Verkoop [Afd 8.4.2]

Niet conform

Verslagnummer:
 31/02102025/51770/58561/2

Inspectie adres: Merchtemsesteenweg 180,
 1861 Meise (België)
 Type: Verkoop [Afd 8.4.2]

Elektrisch bord

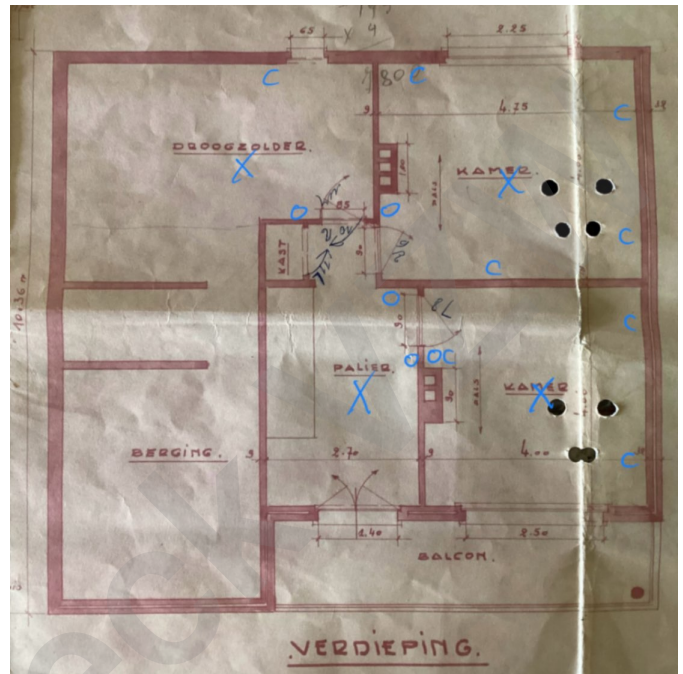
- Het verdeelbord is niet conform. - oAfd 5.3.5.1; oAfd 4.2.2.1.b
- Er is geen deur aan het bord. - oAfd 4.2.2.3; oAfd 4.2.2.1.b; oAfd 5.3.5.1
- Het eendraadsschema en situatieplan zijn niet aanwezig. - oAfd 3.1.2.1

- Het elektrische bord beschikt niet over een afdoende beschermingsplaat - oAfd 5.3.5.1
- Het elektrische bord beschikt niet over een afdoende achterwand - oAfd 5.3.5.1

- Het ontbreekt het hoofdbord aan een hoofdschakelaar om de 3 fasen en eventueel de nulleider gelijktijdig te onderbreken en deze functie kan slechts worden uitgevoerd door de stroomverbreker dewelke niet is ontworpen om secties te scheiden. - oAfd 5.3.5.2.b
